VYSVETLENIE

Verejnému obstarávateľovi, Národnej banke Slovenska so sídlom Imricha Karvaša 1, 813 25 Bratislava (ďalej len „verejný obstarávateľ“) bola prostredníctvom komunikačného rozhrania systému JOSEPHINE doručená žiadosť o vysvetlenie informácií potrebných na vypracovanie ponuky uvedených v súťažných podkladoch k nadlimitnej zákazke s názvom „**Dodávka a montáž gastrotechnológie v jedálni a kuchyni Národnej banky Slovenska**“ (ďalej len „žiadosť o vysvetlenie“) zverejnenej v Úradnom vestníku EÚ S 74/2025 zo dňa 15.04.2025 pod číslom 00244935-2025 a vo Vestníku verejného obstarávania č. 76/2025 zo dňa 11.04.2025 pod číslom 6776 – MST (ďalej len „Oznámenie“).

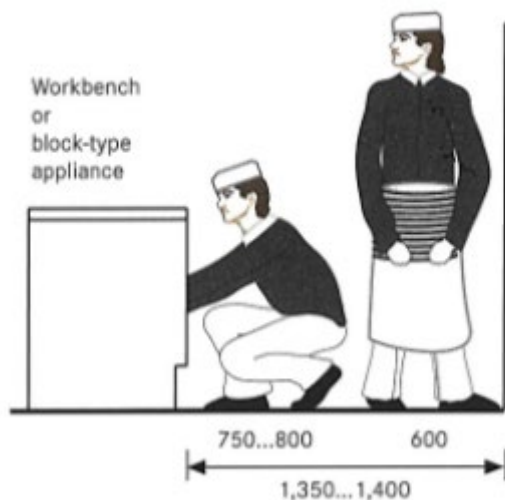
V prílohe č. 2 súťažných podkladov verejný obstarávateľ zverejnil realizačnú projektovú dokumentáciu, ako aj „Zoznam strojov a zariadení“, pričom ich umiestnenie má vyplývať z pôdorysu kuchyne, ktorý je v dokumente s názvom „06_4NP_KUCHYNA_podorys“ v časti PD – ARCH_STAV-RIESENIE.

Podľa dokumentu „Zoznam strojov a zariadení“, sú pod položkami 117.24 až 117.26, 117.27 až 117.29 a pod položkami 117.30 – 34, obstarávané zariadenia, z ktorých majú byť vytvorené varné systémy označené ako „VARNÝ OSTROV 1“ a „VARNÝ OSTROV 2“. Pre tieto je spoločne stanovená požiadavka na rozmer a to tak, že cit.: „Maximálny pôdorysný rozmer varného systému, dxh: 3160x1070mm“ a v poznámke k popisu je uvedené cit.: „Zariadenie musí rešpektovať stavebnú dispozíciu a všetku projektovú pripravenosť pre napojenie všetkých médií elektro, ZTI a VZT“. Z príslušnej PD vyplýva, že súčasťou stavebných prác bude aj zhotovenie ŽB sokla o rozmere, ktorý má zodpovedať požadovanému rozmeru varného systému. Každý varný systém pritom pozostáva z viacerých zariadení uložených vedľa seba. Pod položkami 117.24 až 117.26 sú obstarávané zariadenia: 2x varná nádoba, 1x pracovná plocha na uzavretej skriňovej podstavbe, pričom pracovná plocha je stanovená presným rozmerom pracovnej plochy min. 400x700 mm. Pod položkami 117.27 až 117.29 sú obstarávané zariadenia: 1x varná nádoba, 1x pracovná plocha na uzavretej skriňovej podstavbe, 1x indukčný sporák, pričom pracovná plocha je stanovená presným rozmerom pracovnej plochy min. 600x700 mm. Pod položkami 117.30 – 34 sú obstarávané zariadenia: 1x varná nádoba, 1x pracovná plocha na uzavretej skriňovej podstavbe, 1x indukčný sporák, pričom pracovná plocha je stanovená presným rozmerom pracovnej plochy min. 900x700

mm. Ak by sme mali dodržať požadovaný „Maximálny pôdorysný rozmer varného systému, dxh: 3160x1070mm“ a zároveň ponúknuť zariadenia, ktoré spĺňajú predpísané parametre, tak jediným možným riešením je dodať zariadenia zn. LOGiQ a zn. MAVA. Pre varný ostrov 117.24-117.26 sú to zariadenia Multifunkčný varný kotol LOGiQ LP200, Multifunkčný varný kotol LOGiQ LP100 a k nim pracovná plocha zn. MAVA. Pre varný ostrov 117.27-117.29 sú to zariadenia Multifunkčný indukčný sporák LOGiQ IS 3/3 INF, Multifunkčný varný kotol LOGiQ LP150W a pracovná plocha zn. MAVA. Pre varný ostrov 117.30-117.34 sú to zariadenia Multifunkčný varný kotol LOGiQ LP150, Multifunkčný indukčný sporák LOGiQ ISM 8x1/2x2 INF a pracovná plocha zn. MAVA. Ak vezmeme do úvahy iné zariadenia dostupné na trhu a dodržíme iné požadované parametre, tak najmenšia celková šírka jedného varného systému bude nie požadovaných 3160 mm ale 3360 mm. Samozrejme za predpokladu, že musí byť dodržaný rozmer jednotlivých pracovných plôch, ktorých šírka je evidentne naschvál prispôsobená celkovému požadovanému rozmeru. V tomto prípade položky značky LOGiQ s požadovanými rozmermi vyrába Log-iQ s.r.o. (log-iq.cz), ktorá sa špecializuje na špecifické rozmery týchto zariadení tak, že pokiaľ obstarávateľ bude požadovať konkrétny rozmer, tak na trhu gastro zariadení sa nenájde ekvivalent, ktorý by danému rozmeru vyhovoval. Tento výrobca úzko spolupracuje s predajcom gastro zariadení MAVA spol. s r.o. (mava-t.cz), ktorý na svojom webovom sídle v časti „Produkty“ uvádza práve produkty spoločnosti Log-iQ a zároveň vyrába rôzne modulárne zariadenia ako sú pracovné stoly. Tak spoločnosť Log-iQ s.r.o. ako aj MAVA spol. s r.o. majú svoje sídlo v Ostrave a podľa výpisov z obchodného registra, obe spoločnosti spája Ing. Jiří Válek, nar. 11.12.1974, ktorý je konateľom a spoločníkom spoločnosti MAVA spol. s r.o. a tiež je spoločníkom spoločnosti Log-iQ s.r.o. Zo skúseností na trhu gastro zariadení vieme, že tieto produkty na trhu bežne dostupné nie sú, nakoľko výrobca ich „rezervuje“ buď pre seba, alebo pre iného záujemcu a teda nepredloží ponuku inému záujemcovi, alebo ak ju aj predloží, tak v takej cene, ktorá výrazne ovplyvní celkovú ponúkanú cenu a vopred zabezpečí úspech konkrétnemu uchádzačovi. Rovnako je nutné uviesť, že celková požadovaná šírka jednotlivých varných ostrovov nemá opodstatnenie. Samotné ŽB sokle sa budú ešte len vyrábať a úspešných uchádzačov bude definovať požiadavky na stavebnú pripravenosť a preto môže byť upravený aj rozmer sokla. Rovnako je možné uviesť, že podľa PD je na jednej strane varných ostrovov najužší rozmer voči iným zariadeniam 1350 mm, pričom z druhej strany je to 1550 mm, čo znamená, že ak na jednej strane je postačujúca šírka pracovného koridoru 1350, tak bude postačujúca aj z druhej strany. Z dôvodov uvedených vyššie žiadame o vysvetlenie, či- Verejný obstarávateľ trvá na parametri „Maximálny pôdorysný rozmer varného systému, dxh: 3160x1070mm“ u zariadení pod položkami 117.24 až 117.26, 117.27 až 117.29 a pod položkami 117.30 – 34?- Ak verejný obstarávateľ trvá na celkovej šírke 3160 mm, tak či je ochotný akceptovať menšiu šírku pracovnej plochy, t.j. pri varnom ostrove 117.24 až 117.26 - min. 200mm x 700 mm, pri varnom ostrove 117.27 až 117.29 - min. 400 mm x 700 mm a pri varnom ostrove 117.30 – 34 - min. 700 mm x 700 mm?- Ak verejný obstarávateľ netrvá na celkovej šírke 3160 mm, tak či je ochotný akceptovať celkovú šírku jednotlivého varného systému 3360 mm s tým, že sa v tomto smere upravím rozmer ŽB sokla?

Pri rozmere varného ostrova maximálne 3160mm, budú reálne priechody medzi varným ostrovom a pozíciou 117.2 - 1270mm a medzi varným ostrovom a pozíciou 117.13 - 1430mm.

Podľa odbornej literatúry FCSI Professional Kitchens (Planning, Design, Equipemen) revised and translated edition 2013 je odporúčaný priechod okolo pracoviska 1350mm - 1400mm. V nadväznosti na požiadavky kapacity varných ostrovov a na umiestnenie šokera, ktorý nie je predmetom dodávky gastrotechnológie (ale predpokladá sa jeho budúce dodanie a umiestnenie), pretože sú pre neho pripravené profesie (elektro, ZTI), boli z dôvodu priestorovej núdze zúžené priechody na 1270mm a 1190mm čím bola.

Akceptovaním požiadavky uchádzača na rozšírenie varných ostrovov o 200mm by došlo k ďalšiemu zúženiu, čo by mohlo negatívne ovplyvniť bezpečnosť na pracovisku.

Pri varnom ostrove pozícia 117.24 až 117.26 trváme na minimálnom rozmere pracovnej plochy 400x700mm (DxH). V tomto prípade nie je možné uchádzačovi vyhovieť so zmenšením dĺžky. Minimálna požadovaná plocha o rozmere 400x700mm najmä jej dĺžka je určená na pohodlné umiestnenie gastronádoby či ekvivalentov GN používaných v tomto úseku.

Pri varnom ostrove pozícia 117.27 až 117.29 trváme na minimálnom rozmere pracovnej plochy 600x700mm (DxH). V tomto prípade nie je možné uchádzačovi vyhovieť so zmenšením dĺžky. Minimálna požadovaná plocha o rozmere 600x700mm najmä jej dĺžka je určená na pohodlné umiestnenie gastronádob(y) či ekvivalentov GN používaných v tomto úseku, ďalej potom na odkladanie (presúvanie) hrncov používaných na indukčnom sporáku (max. priemer hrnca 400mm). Z dôvodu bezpečnosti sa používa bezpečná medzera 100mm na každú stranu hrnca, teda minimálna dĺžka 600mm je opodstatnená.

Pri varnom ostrove pozícia 117.30 až 117.34 trváme na minimálnom rozmere pracovnej plochy 900x700mm (DxH). V tomto prípade nie je možné uchádzačovi vyhovieť so zmenšením dĺžky. Minimálna požadovaná plocha o rozmere 900x700mm najmä jej dĺžka je určená pre pohodlné umiestnenie gastronádob(y) či ekvivalentov GN používaných v tomto úseku, ďalej potom na odkladanie (presúvanie) hrncov používaných na indukčnom sporáku (min.priemer hrnca 2x 30). Z dôvodu bezpečnosti sa používa bezpečná medzera 100mm na každú stranu hrnca a medzi hrncami, teda minimálna dĺžka 900mm je opodstatnená.

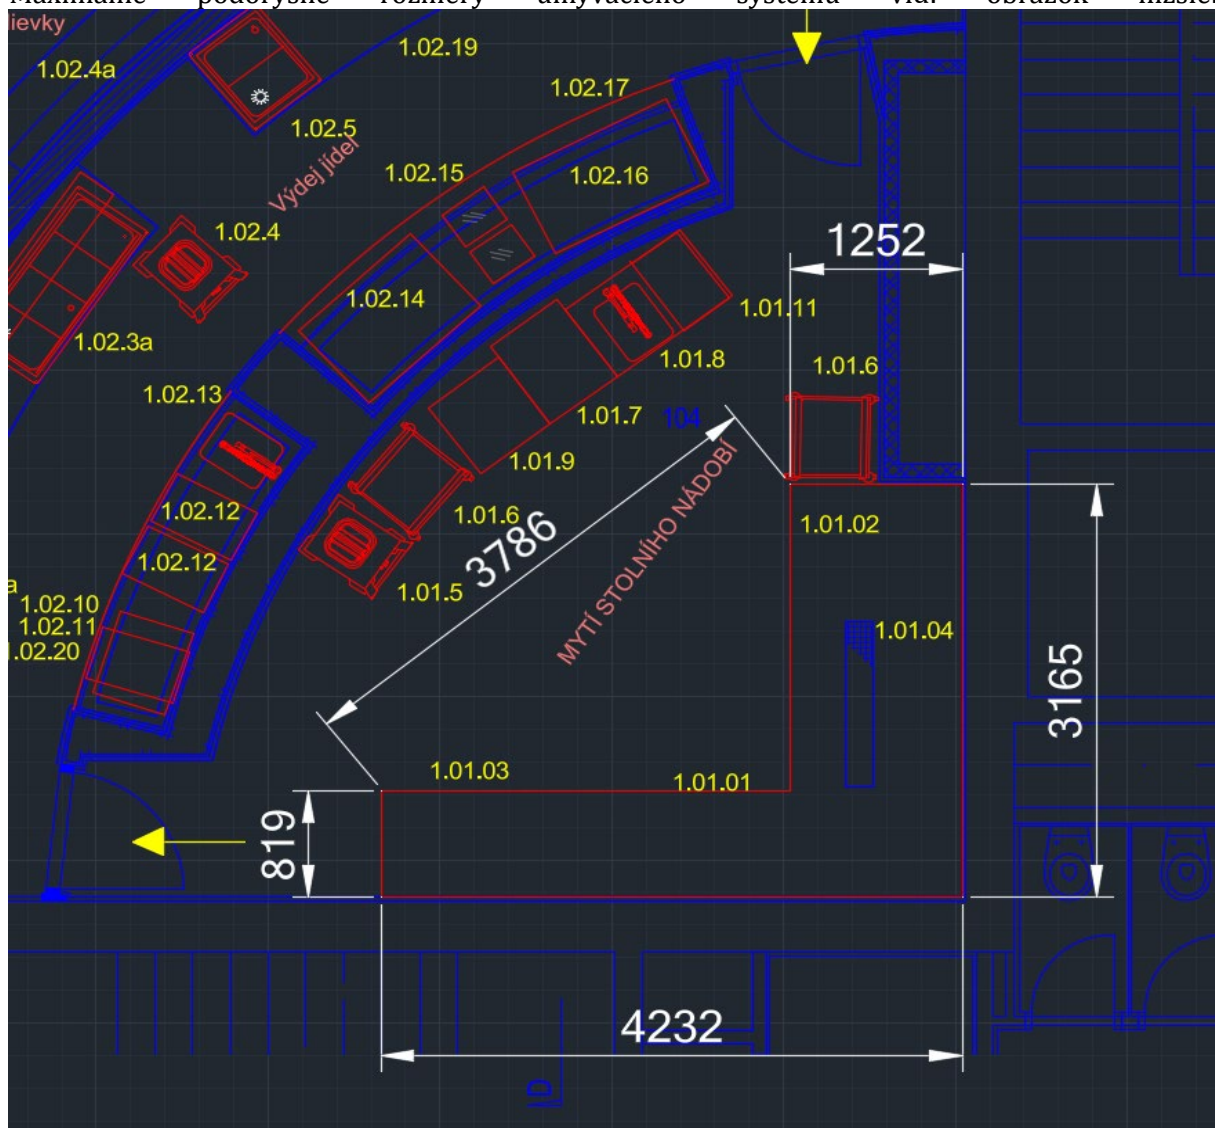
Podľa dokumentu „Zoznam strojov a zariadení“, je pod položkou 1.02.3, požadované zariadenie Výdajný stôl (rovná časť) skrinkový s vyhrievanou vaňou na 4x GN1/1. U tejto položky je stanovená požiadavka vsadené čelo vľavo a vpravo. Žiadame o vysvetlenie umiestnenie, resp. prevedenia takéhoto čela.

Pri pozícii 1.02.3 sa požiadavka na vsadené čelo vľavo a vpravo ruší – ide o chybu v písaní. Uchádzač túto položku nacení bez vsadeného čela vľavo a vpravo.
